## **REACTIENOTA ONTWERP BESTEMMINGSPLAN**

### **HARLINGEN - ALMENUM**

- Mei 2022 -

**Figuur 1: uitsnede plankaart bestemmingsplan 'Harlingen-De Spiker e.o.'**

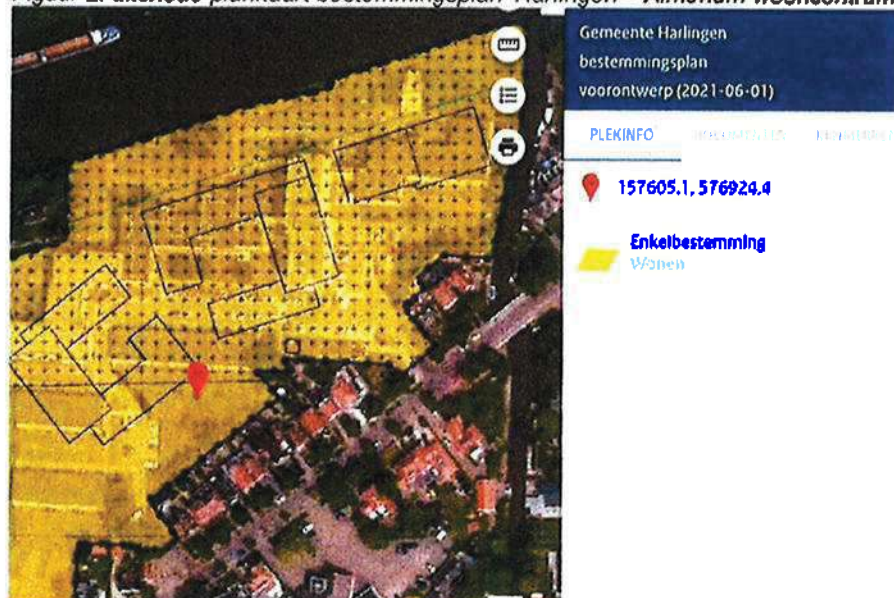
cliënten is gelegen binnen de grenzen van het bestemmingsplan 'Harlingen-De Spiker e.o.'. Dit blijkt ook uit figuur 1 (zie pagina 2). Het perceel van cliënten is rechtstreeks grenzend aan het ter discussie staande plangebied. Alleen al daarom zijn mijn cliënten aan te merken als belanghebbenden. Ook al is dat voor deze procedure (nog) niet van belang, hecht ik er waarde aan deze opmerking hier te maken. Gelet op de beperkte afstand van het perceel van mijn cliënten tot het plangebied is het duidelijk dat het plan impact gaat hebben op (het perceel van) mijn cliënten. Onderaan deze pagina wordt in figuur 2 een uitsnede toegevoegd van de plankaart van het nieuwe (voorontwerp)bestemmingsplan 'Harlingen – Almenum wooncentrum'.

*Figuur 1: uitsnede plankaart bestemmingsplan 'Harlingen-De Spiker e.o.'. De woning ligt op het perceel rechts op de tekening naast het perceel met rode stip*

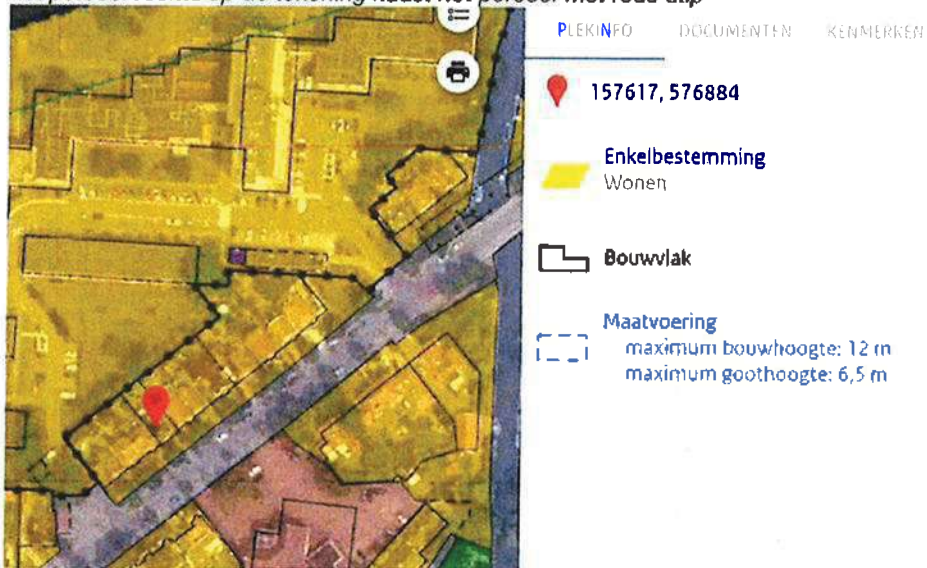
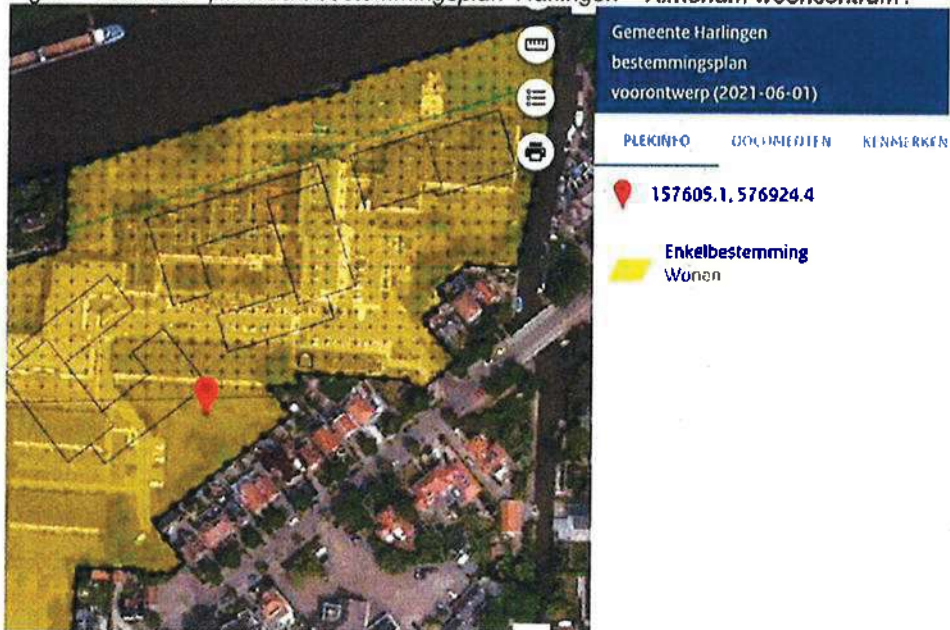
Wij zijn woonachtig aan de Midlumerlaan [REDACTED] en eigenaar van dit perceel. De woning van ons is gelegen binnen de grenzen van het bestemmingsplan 'Harlingen-De Spiker e.o.'. Dit blijkt ook uit figuur 1 (zie pagina 2). Het perceel is rechtstreeks grenzend aan het ter discussie staande plangebied. Wij zijn daarom aan te merken als belanghebbenden. Ook al is dat voor deze procedure (nog) niet van belang, wij hechten er waarde aan deze opmerking hier te maken. Gelet op de beperkte afstand van het perceel van tot het plangebied is het duidelijk dat het plan daarop impact gaat hebben. Onderaan deze pagina wordt in figuur 2 een uitsnede toegevoegd van de plankaart van het nieuwe (voorontwerp)bestemmingsplan 'Harlingen – Almenum wooncentrum'
